Modulo per la presentazione delle osservazioni per i piani/programmi/progetti sottoposti a procedimenti di valutazione ambientale di competenza statale

ID: Codice procedura (ID_VIP/ID_MATTM): 12691

“Progetto di un impianto eolico denominato "Pitigliano" ubicato nei comuni di Pitigliano (GR) e Sorano (GR) costituito da 20 (venti) aerogeneratori di potenza nominale 7,0 MW per un totale di 140,0 MW con relative opere connesse ed infrastrutture indispensabili”

TESTO DELLE OSSERVAZIONI

Immagine 1. Vincoli ex art. 136 del CBC dal PIT della Regione Toscana e zona approssimativa dove è progettato l'impianto industriale.

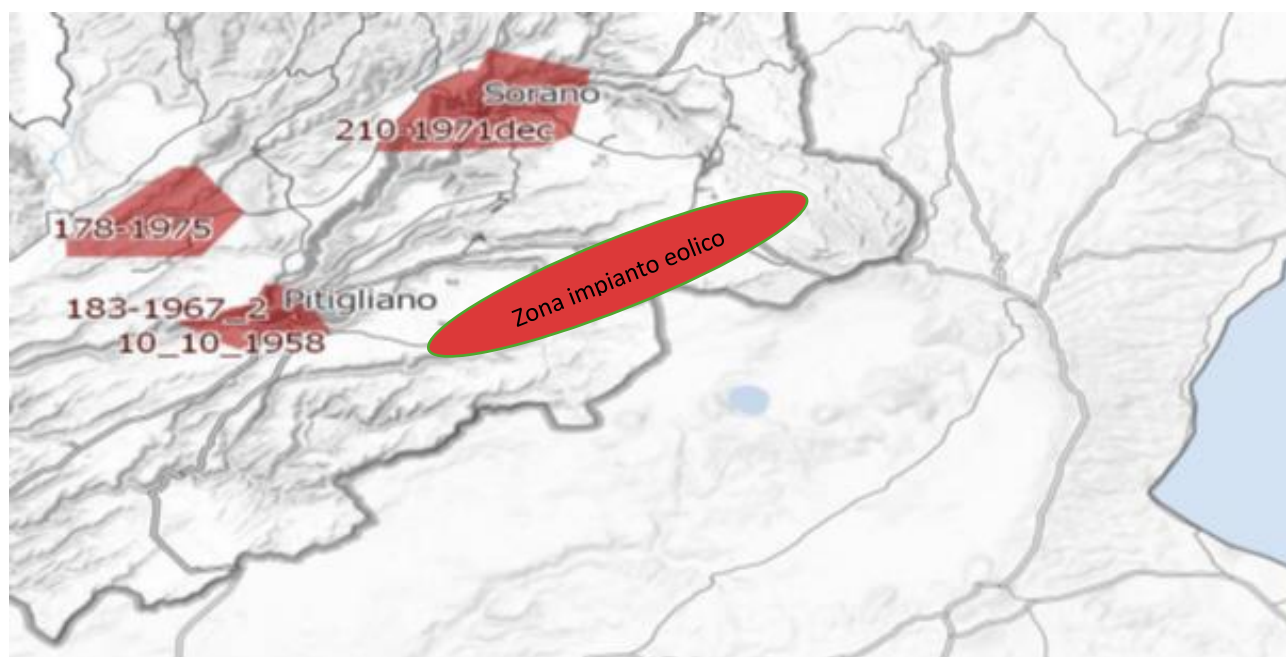
Al contrario si evidenzia che l'impianto eolico industriale citato non solo ricadrebbe con tutti e 20 gli aerogeneratori all'interno delle fasce di rispetto di 3 km di due vincoli paesaggistici di notevole interesse pubblico esistenti nella Regione Lazio e con una parte di essi nel vincolo paesaggistico del Centro abitato di Sorano (GR) quindi in aree non idonee all'installazione di impianti di energia rinnovabile. Addirittura, alcuni aerogeneratori sarebbero ubicati a poche centinaia di metri dai perimetri dei due vincoli paesaggistici laziali ex art 136 del CBC.

Inoltre, come sostiene la Proponente parte dell'impianto si verrebbe a trovare a 3,5 km dal centro abitato di Sorano. Infatti, tre degli aerogeneratori WTG 08, 09, 10 sono addirittura all'interno delle fasce di rispetto dei 3 km del suo vincolo paesaggistico di notevole interesse pubblico ex art 136 del CBC. Si evidenzia che così si crea

un'ulteriore incompatibilità con la tutela del Paesaggio.

Immagine 3. Cumulo di una parte di impianti eolici, fotovoltaici e geotermici industriali in progettazione ed esistenti intorno all’eolico industriale “Pitigliano”.

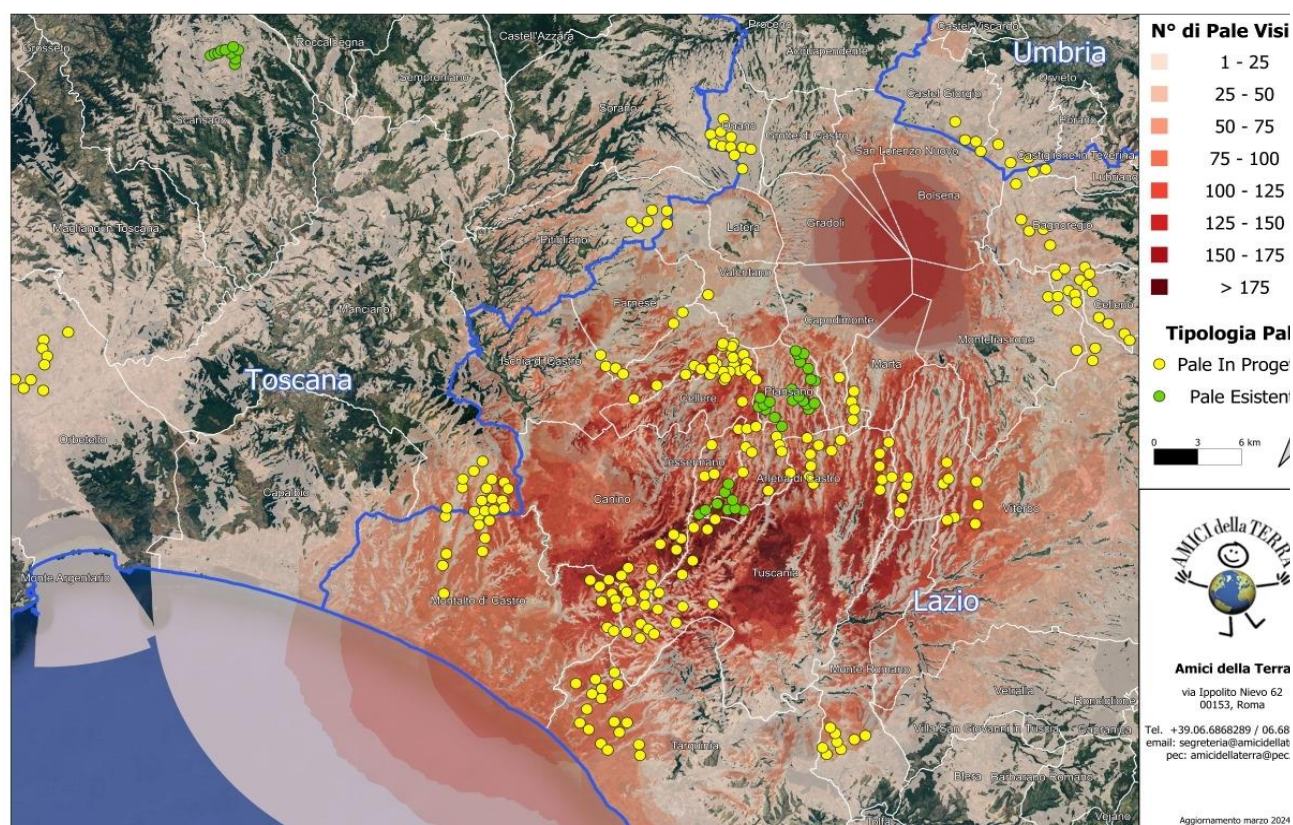
Beni Culturali “*Ambito paesaggistico, geologico e geomorfologico dell’orlo della caldera di Latera ...*” Non vengono nemmeno citati gli impianti eolici in progetto al MASE, il “Rempillo” (6 aerogeneratori) e un altro in verifica amministrativa di 14 aerogeneratori e 72, 6 MW. Ad oggi nei territori di Pitigliano, Sorano e in quello limitrofo potenzialmente potrebbero essere insediati 40 aerogeneratori alti 200 metri e larghi 170. Ma la proponente non cita neanche altri impianti che creerebbero il cumulo e quindi maggiore impatto. Infatti, sul territorio della “Città del Tufo” (Sorano e Pitigliano) impatterebbero anche l’impianto eolico “Montarzo” di Onano con 13 aerogeneratori con le dimensioni ricordate, l’altro eolico industriale nel territorio di Valentano con sette aerogeneratori (stesse dimensioni), gli impianti di Farnese con un minieolico di 3 Torri alte 60 metri già installate in località Poggio del Crognolo e l’impianto eolico industriale “Vallerosa” (7 aerogeneratori alti 200 metri e larghi 158 metri) in procedura VIA presso la Regione Lazio. Inoltre, altri impianti del minieolico già presenti a Valentano, Cellere e Piansano e due progetti eolici industriali con le stesse dimensioni (200 m x 170 m) nel Comune di Ischia di Castro. La valutazione del cumulo non prende neanche in considerazione gli impianti industriali di fotovoltaico e agrivoltaico in progetto a Farnese, Valentano, Ischia di Castro, Cellere. L’impianto geotermico in procedura Via al MASE, progettato nella Caldera di Latera. Quindi è stata effettuata una valutazione del potenziale impatto cumulativo non veritiera a dispetto di quanto affermato dalla proponente che sostiene di aver preso in considerazione uno spazio di 10 km intorno al suo impianto per gli impatti che si creerebbero.

Riguardo al cumulo degli impianti FER, le mappe prodotte dalla proponente riguardano, come già evidenziato, soltanto una parte molto piccola degli impianti FER dell'area intermedia e vasta e in particolare di quelli eolici che contribuiscono a creare un notevole cumulo e la saturazione del territorio tosco laziale. Riguardo al cumulo dei soli impianti eolici si riporta la mappa dell'intervisibilità degli impianti eolici elaborata dall'Associazione nazionale “Amici della Terra”.

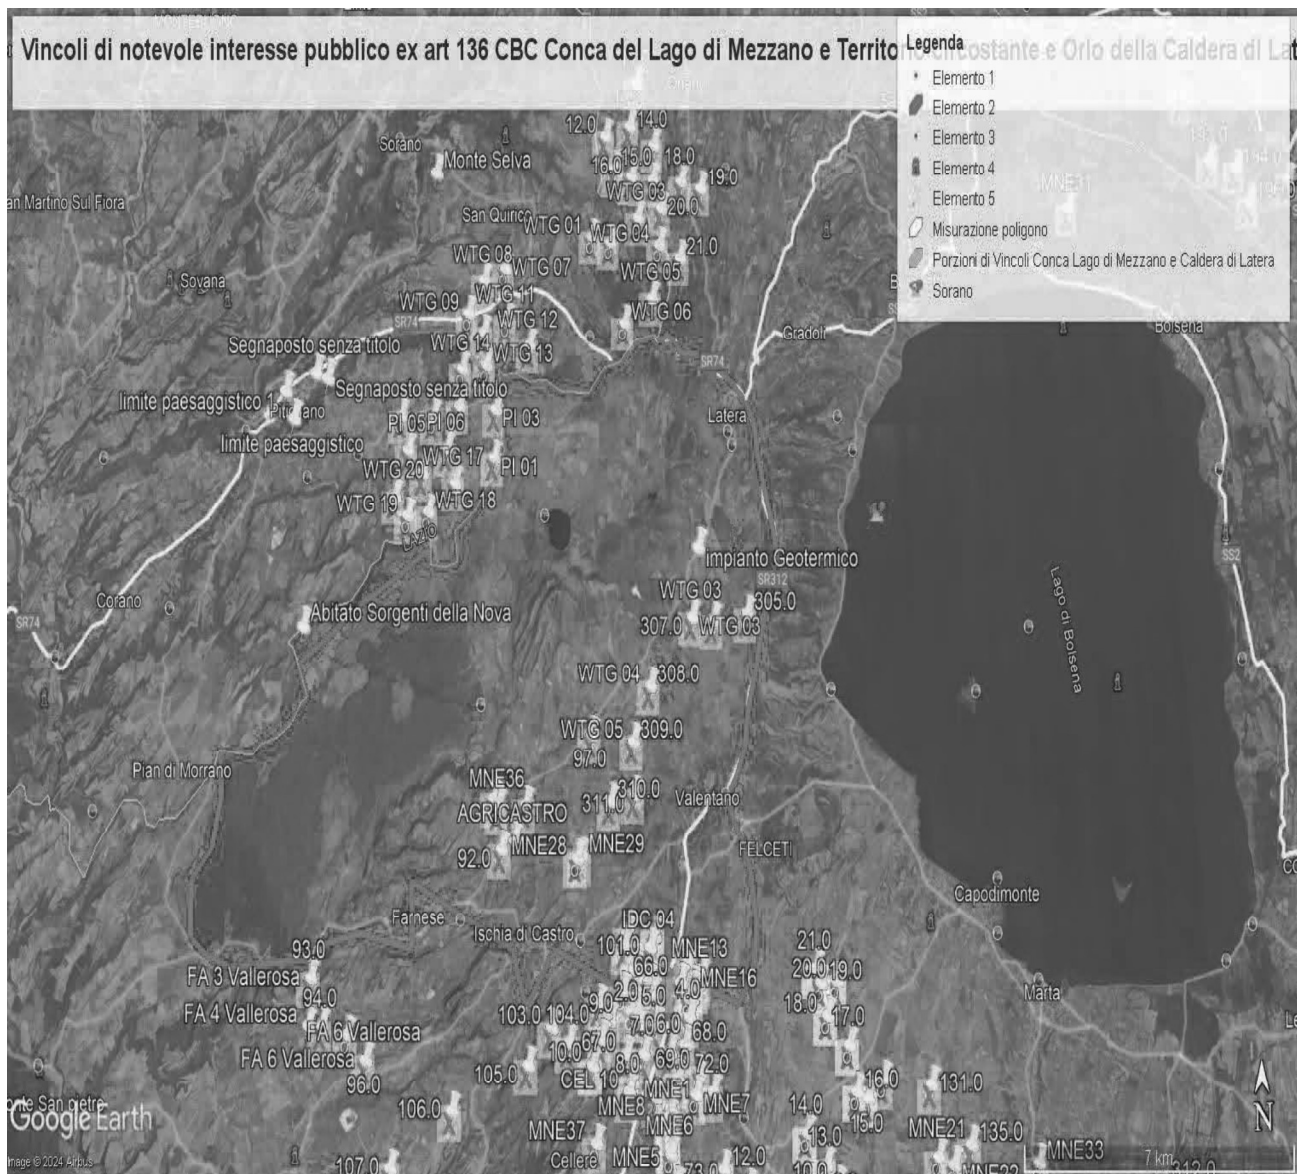
ma nelle sue immediate vicinanze (a soli 100 metri i primi due aerogeneratori) oltre ad impattare sul territorio e sulle economie di cinque Comuni del Lazio (Farnese, Onano, Latera, Valentano, Grotte di Castro e Gradoli) si trova nelle fasce di rispetto dei Beni di notevole interesse pubblico come si è evidenziate nelle Osservazioni precedenti e crea degli impatti negativi anche sui beni naturalistici come verrà dettagliato nell'Osservazione relativa alla Vinca. Inoltre, andrebbe a sommarsi al già enorme cumulo di impianti eolici e fotovoltaici e geotermici che creano una elevata criticità ambientale nella provincia di Viterbo e interferiscono anche con il territorio toscano come si può vedere dalle varie immagini dell'Allegato n. 1.

IMMAGINE n. 3 Impianto eolico industriale "Pitigliano" e distanze aerogeneratori dai Vincolo "Orlo della Caldera di Latera.

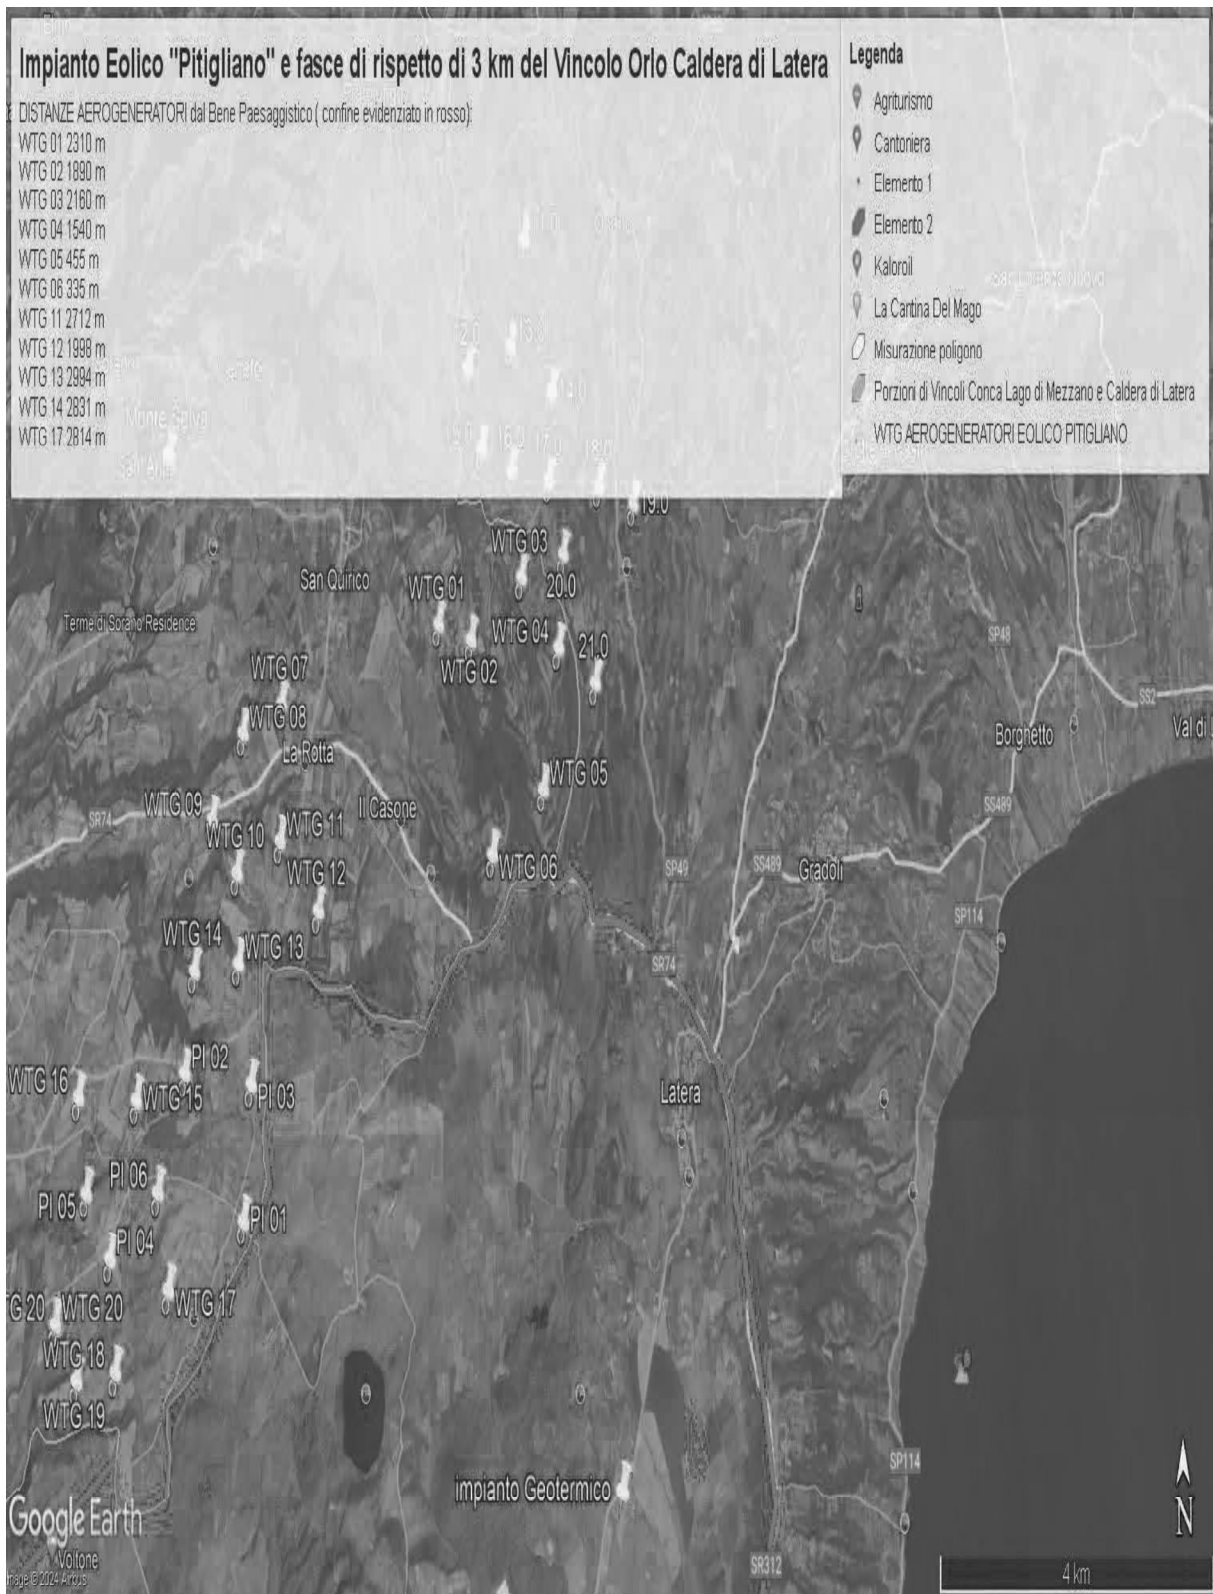
Come è illustrato nell'immagine si ribadisce che l'impianto industriale "Pitigliano" ricade completamente all'interno delle fasce di rispetto dei due vincoli di notevole

interesse pubblico e lambisce quelle di un terzo vincolo e quindi come affermato dal Consiglio di Stato nelle sentenze citate, l'impianto è insediato in area non idonea ai sensi dell'art. 20 comma 8 lettera c quater del D.Lgs. n. 199/2021 e ss.mm.ii al contrario di quanto sostiene la proponente.
